「無給油ブッシュ 高精度タイプ」仕様変更のご案内

無給油ブッシュ 高精度タイプ

【変更前】

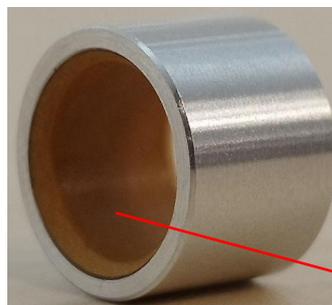
タイプ	変更内容	変更前	変更後
BFLB	母材材質	A2017	2000 系アルミ合金
	摺動部色味	以下写真をご参照ください

摺動部

※カタログ記載の寸法・性能に変更はございません。
